Projet éolien de Doignies

Mémoire en réponse à l'avis de la MRAe

Le présent document constitue le mémoire en réponse à l'avis délibéré n°2023-7203 adopté lors de la séance du 25 juillet 2023 par la mission régionale d'autorité environnementale Hauts-de-France suite au dépôt du dossier d'autorisation environnementale du projet de parc éolien de Doignies sur la commune de Doignies (59) le 26 avril 2023.

Figure 1 : Extrait du volet paysager : risque de saturation visuelle à l'état initial pour le village de Doignies

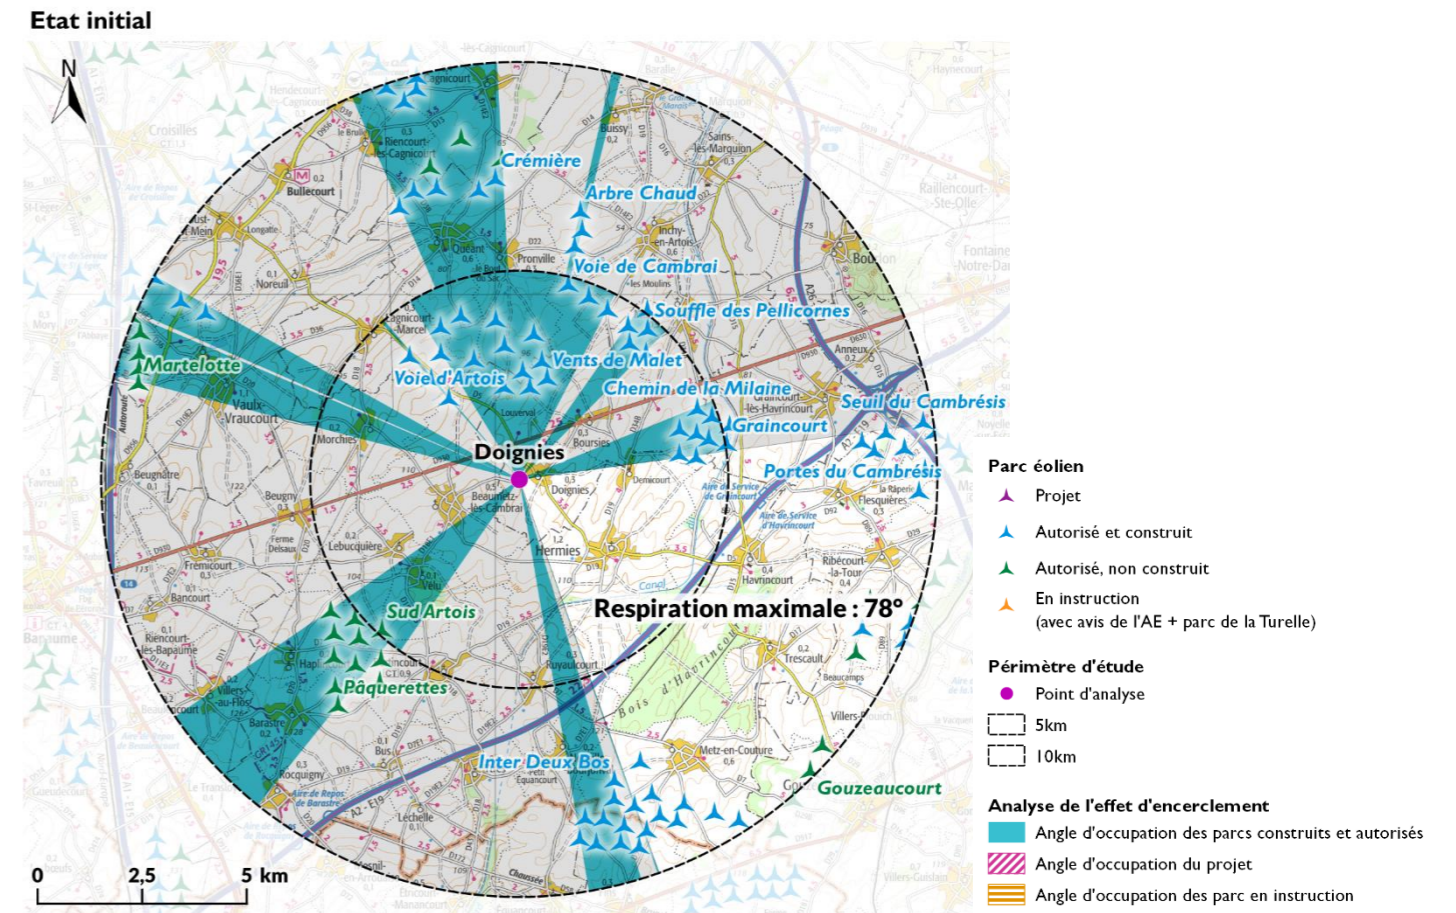
L'autorité environnementale recommande d'intégrer une carte avec les angles de respiration existants pour permettre une meilleure information du public sur l'enjeu de saturation visuelle.

Tous les lieux de vie présentant des vues vers le projet ont fait l'objet d'une analyse du risque de saturation visuelle. Pour chaque lieu de vie étudié est présenté le risque de saturation visuelle concernant 4 états éolien :

Une carte correspond à chaque état pour chaque site analysé. Ainsi, les angles de respiration existants sont présentés sur la carte d'état initial. Ils correspondent aux espaces qui ne sont pas colorés en bleu. Le plus grand espace de respiration est mis en évidence en blanc et les autres espaces de respiration plus petits sont en gris.

Par exemple, pour le village de Doignies, il s'agit de la carte ci-dessous, présente en page 98 du volet paysager.

Figure 2 : Localisation des deux photomontages à 360° présentés ci-après

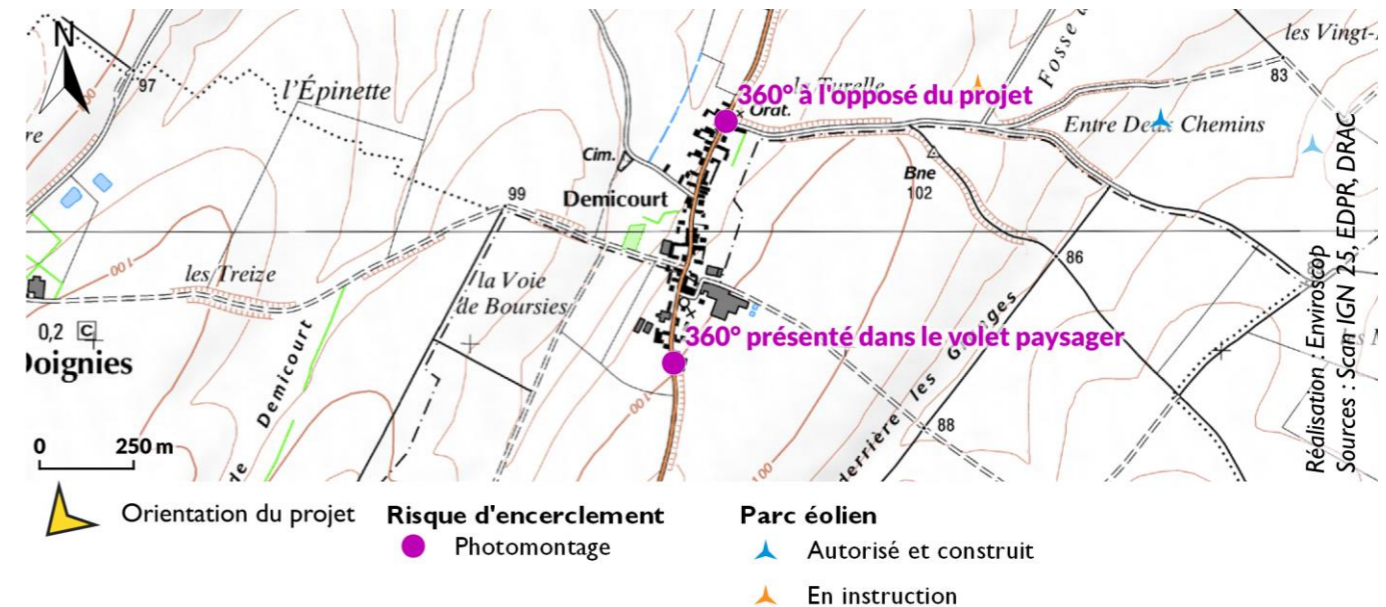
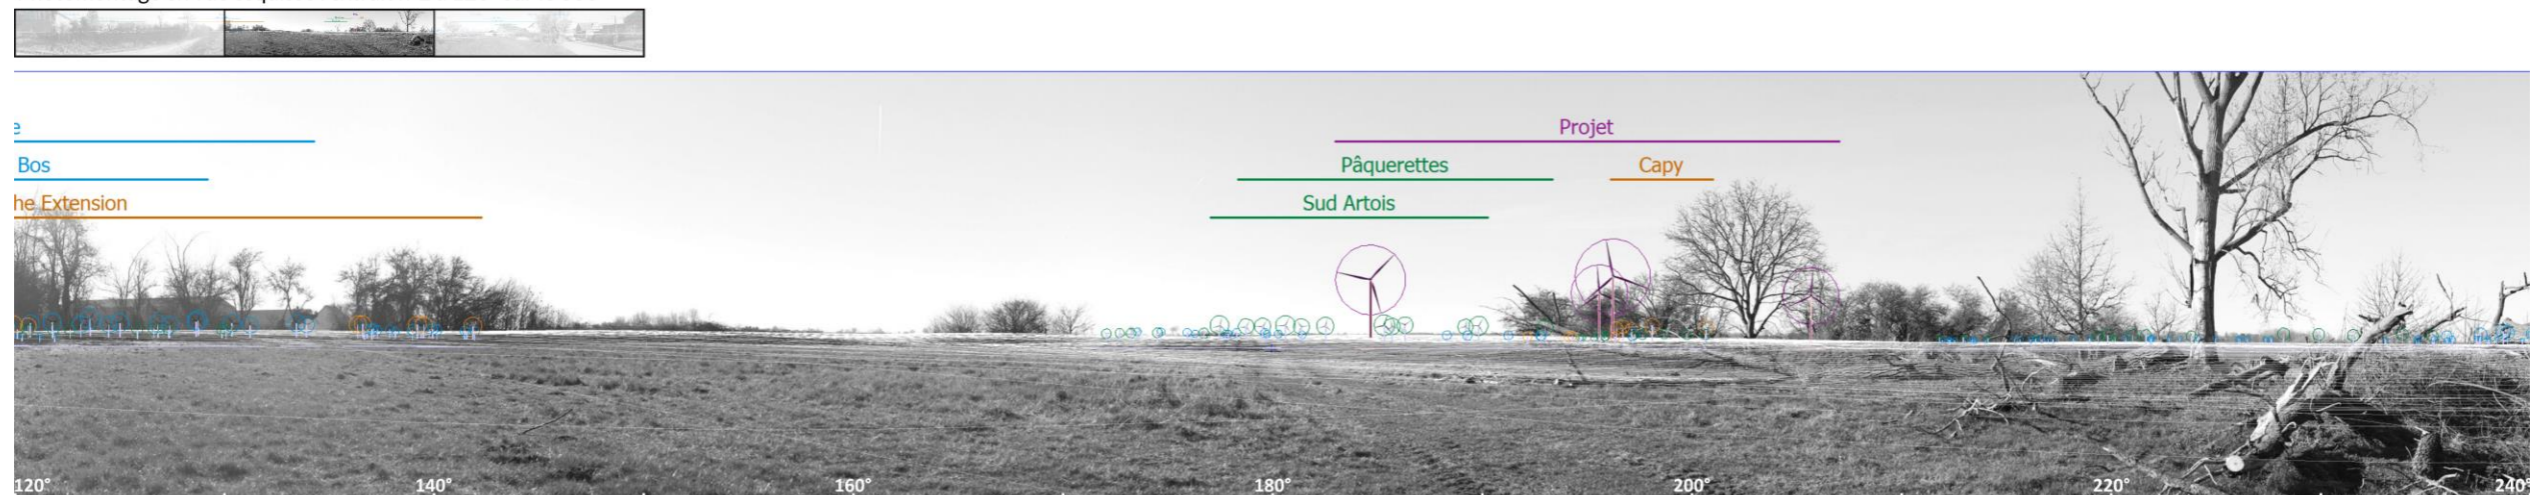
L'autorité environnementale recommande de compléter les photomontages à 360°, notamment pour les villages pour lesquels les photomontages proposés dans l'étude d'impact ne permettent pas d'apprécier pleinement l'effet de saturation visuelle, en raison de masques visuels.

Les photomontages à 360° sont localisés en bordure des villages du côté du projet afin d'avoir des vues dégagées vers celui-ci et d'analyser sa participation aux effets cumulés et à la saturation visuelle. C'est cette position qui nous paraît la plus pertinente pour évaluer l'influence du projet sur le risque de saturation visuelle.

Réaliser des photomontages à 360° à la sortie des villages à l'opposé du projet montrerait bien souvent que celui-ci est masqué. L'analyse serait en effet intéressante pour étudier les espaces de respiration à d'autres endroits que ceux déjà étudiés mais alors l'analyse porterait sur d'autres parcs et non sur le projet.

Par exemple, le photomontage à 360° ci-après montre la participation du projet aux effets de saturation visuelle pour le hameau de Demicourt. Nous constatons sur cette vue orientée vers ce projet que des parcs à l'opposé du village sont masqués par le bâti, notamment les parcs construits du Chemin de la Milaine et Graincourt, ainsi que le projet en instruction de la Turelle (développé par le même porteur de projet que le Doignies).

Sur le photomontage à 360° suivant, la vue est orientée vers les parcs du Chemin de la Milaine, Graincourt et la Turelle. Le projet de Doignies se situant à l'opposé, il est entièrement masqué par le bâti. Ainsi, il n'apparaît pas approprié de choisir un tel point de vue pour analyser la participation du projet aux effets d'encerclement.

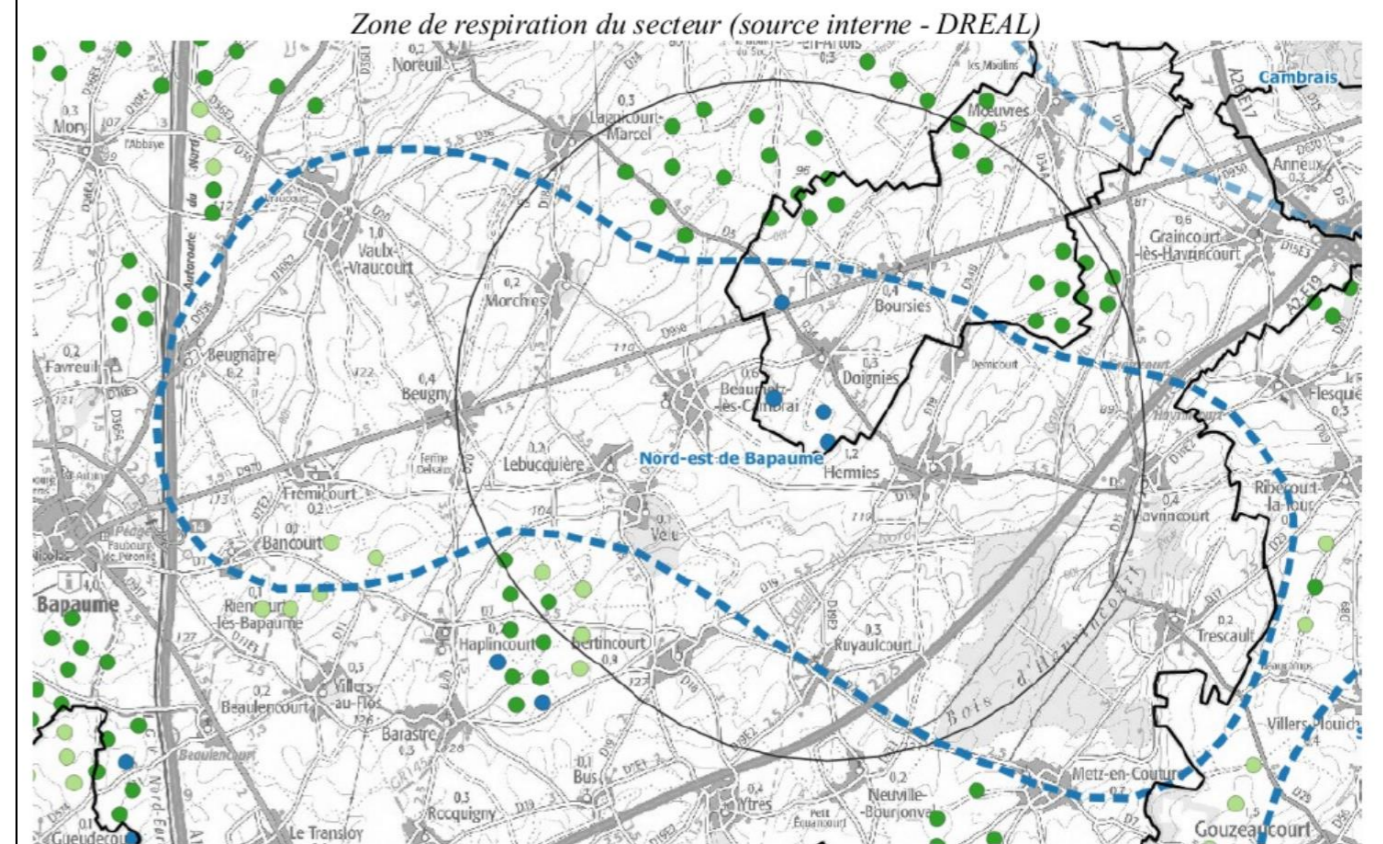
La mesure d'évitement présentée (page 327 du volet paysager), qui consiste à retenir la variante ayant le moins d'éoliennes est au mieux une mesure de réduction, mais dont l'effet demeure très limité. Il n'est pas envisagé de mesure de réduction particulière par rapport au risque de saturation visuelle, mais simplement une mesure d'accompagnement consistant à une « bourse aux plantes » pour les riverains du projet et des plantations de haies pour le village de Doignies.

L'analyse de la saturation montre que les seuils d'alerte sont déjà dépassés pour toutes les communes proches et que ce projet amplifie le phénomène d'encerclement sur certains lieux de vie.

Ce projet amplifie donc le phénomène d'encerclement et de saturation visuelle sur les lieux de vie déjà fortement impactés par des projets éoliens.

Cette synthèse du risque de saturation ne tient pas compte des analyses des photomontages à 360° alors que la méthodologie de la DREAL HdF préconise leur réalisation pour mieux évaluer l'impact réel des effets de saturation. En effet, ces photomontages sont essentiels pour analyser plus concrètement les espaces occupés par l'éolien et les espaces de respiration depuis les lieux de vie autour du projet.

Il est vrai que le projet augmente le niveau de risque de saturation visuelle pour 3 lieux de vie : Doignies, la maison Demicourt et Demicourt. Cependant, dans tous les autres cas, le risque d'encercllement existe déjà, le projet y participe mais n'implique pas l'aggravation du niveau. Globalement le projet modifie donc peu les niveaux de risque déjà existant. Les photomontages à 360°, réalisés aux mêmes endroits que l'analyse du risque, montrent que tous les parcs pris en compte dans le calcul du risque ne sont pas visibles. Contrairement au calcul théorique qui ne comprend que les masques dus au relief, les photomontages mettent en évidence les autres masques visuels comme le bâti ou encore la végétation et confrontent ainsi les calculs à la réalité du terrain.

Ainsi, les espaces de respiration sont toujours plus conséquents que ceux indiqués par l'analyse initiale du risque. De ce fait, les niveaux d'encercllement estimés par les photomontages sont faibles pour 9 lieux de vie (dont Demicourt qui avait un risque très fort), modérés pour 5 lieux de vie et fort pour un seul lieu de vie.

Figure 5 : Comparaison des ZIV cumulées avec et sans le projet autour de celui-ci

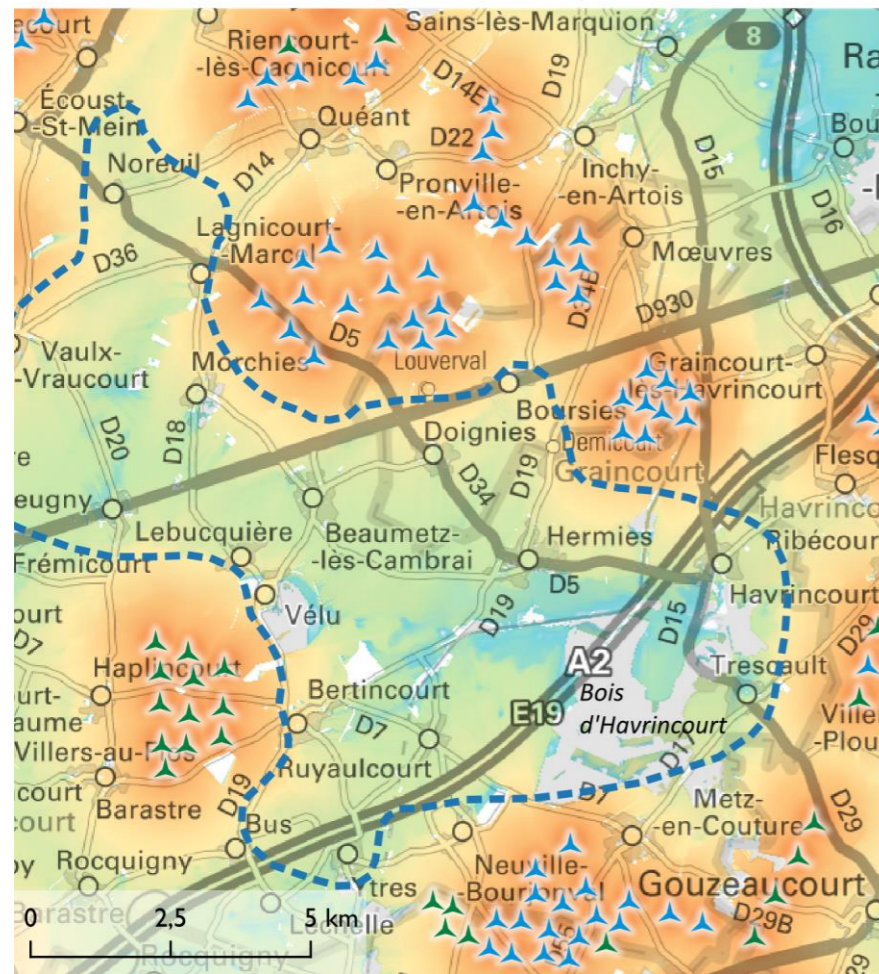
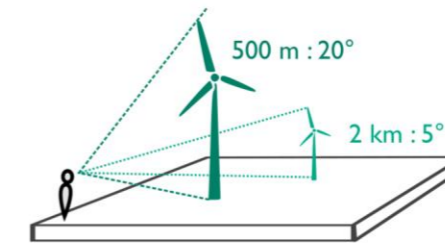
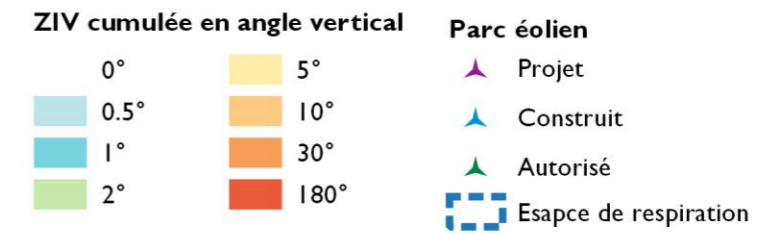
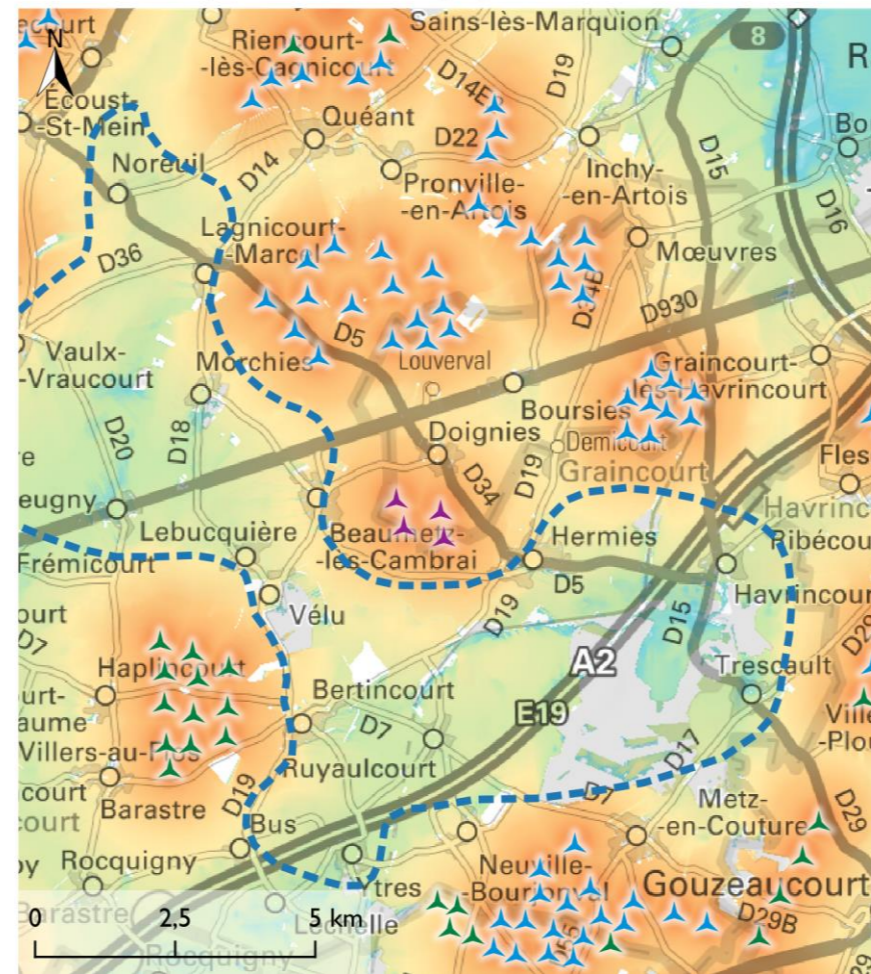
L'autorité environnementale considère qu'à ce stade, les mesures d'accompagnement prises ne sont pas suffisantes pour remédier aux effets de saturation du paysage et recommande :

- d'étudier l'évitement ;
- de compléter les mesures de réduction et de démontrer leur efficacité.

Les analyses de la ZIV cumulée montrent que le projet s'insère en effet dans l'espace de respiration montré sur la carte ci-dessus mais qu'il ne le referme que légèrement, se tenant en bordure d'un secteur déjà pourvu d'éoliennes. Voir figure ci-après.

En ce qui concerne les mesures, une mesure d'évitement importante a tout de même été prise lors de l'élaboration du projet puisque la partie nord-est de la ZIP n'a pas été utilisée pour implanter d'éoliennes, réduisant ainsi considérablement l'emprise du projet, et donc les angles occupés et le risque de saturation visuelle. En effet, la forme de la ZIP en arc de cercle impliquait un encadrement de Doignies et d'Hermies si des éoliennes avaient été implantées sur l'ensemble de la ZIP. Pour éviter ce phénomène et respecter l'espace de respiration pour la covisibilité avec le clocher de Doignies, le volet paysager a préconisé de choisir une partie de la ZIP d'un seul côté de la route. La partie sud-ouest a été privilégiée pour s'éloigner des lieux de vie de Boursies, Demicourt et Hermies (voir la carte des préconisations paysagère page 68 du volet paysager).

De plus, la configuration du projet est très lisible et réduite donc les effets de brouillage visuels.

Figure 6 : Schéma de principe d'évaluation du niveau d'impact (source : Ecosphère)

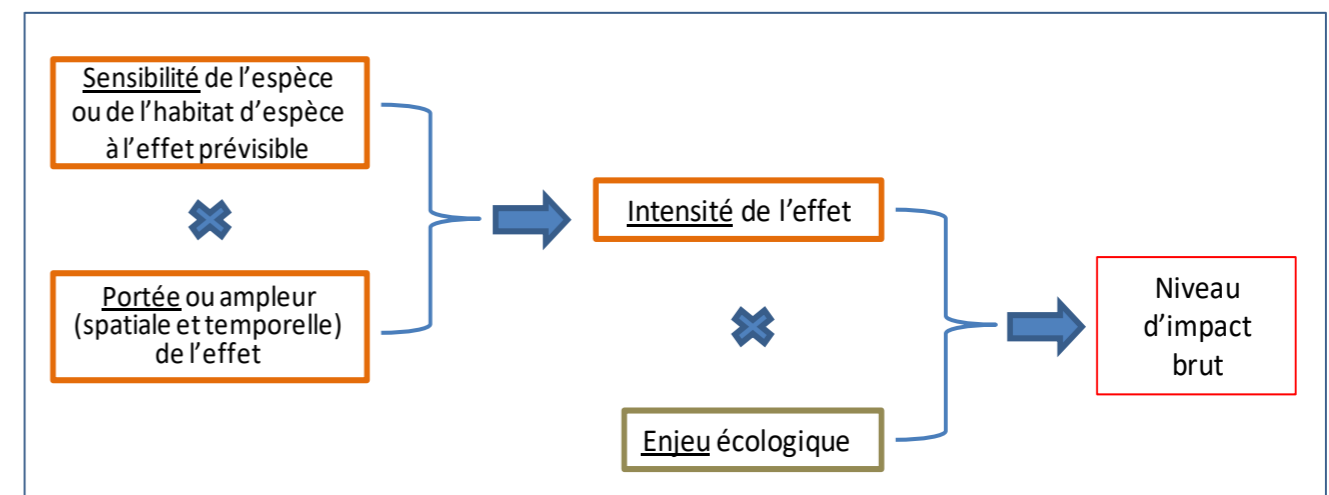
L'autorité environnementale recommande de requalifier les enjeux relatifs aux chauves-souris, au regard des sensibilités élevées des espèces présentes, et des enjeux forts évalués dans les aires d'études immédiate et rapprochée.

Afin de définir le plus précisément possible un niveau d'impact brut, puis un niveau d'impact résiduel après mise en œuvre des mesures d'évitement et de réduction (conformément à la démarche ERCA), Ecosphère a développé une méthodologie spécifique appliquée par l'ensemble de ses agences présentes sur le territoire national. Elle consiste notamment pour évaluer un niveau d'impact à définir plusieurs paramètres indépendants les uns des autres mais qui corrélés entre eux permettent de définir un niveau d'impact brut spécifique. Ces paramètres et la méthode d'évaluation du niveau d'impact décrits dans le volet écologique de l'étude d'impact au chapitre 8.1 sont rappelés schématiquement ci-dessous.

Dans ces conditions, le niveau d'enjeu est un paramètre indépendant de la sensibilité, de même la portée d'un impact n'est pas liée à la sensibilité. La portée d'un impact dépendant essentiellement du taux d'activité spécifique relevé dans l'AER qui conditionne une probabilité plus ou moins élevée de risque à la collision. Quant à la sensibilité, elle est définie au regard des mortalités spécifiques connues recensés à l'échelle européenne. Enfin le croisement de la portée avec la sensibilité permet de définir une intensité de l'effet, qui corrélée au niveau d'enjeu spécifique permet d'aboutir un à niveau d'impact, tout d'abord brut puis résiduel après mise en œuvre des mesures d'évitement et de réduction.

Dans ces conditions, la sensibilité forte d'une espèce ne peut induire à elle seule, la révision du niveau d'impact. Il en est de même pour le niveau d'enjeu. Toutefois, la sensibilité comme le niveau d'enjeu sont bien pris en compte dans la méthode Ecosphère pour l'évaluation du niveau d'impact selon les grilles d'évaluation définies par Ecosphère qui sont présentées dans le chapitre 8 du volet écologique de l'étude d'impact et rappelées ci-après.
